监 理 通 知 单

工程名称: 江苏沙钢集团屋顶分布式光伏电站(二期)项目 编号: ZHJL-TZD-002

事由: 关于屋面未除锈造成梯型夹具脱落的质量问题

(附现场照片)

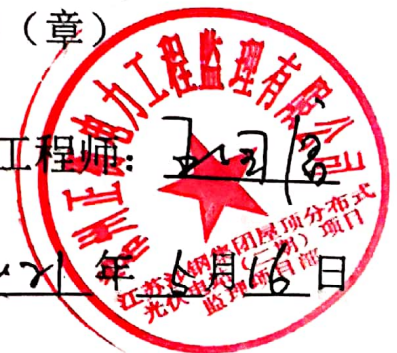
5月15日监理在巡视检查时发现, 结构胶粘接的梯型夹具因屋面除锈、除漆不彻底, 造成固化后的胶与屋面分离, 致使梯型夹具脱落, 严重影响工程质量, 存在安全隐患。现要求你单位对现场所有已安装夹具逐个检查并整改, 否则因质量问题造成的损失由你单位承担。

以上问题要求立即整改, 限2日内落实整改并回复。
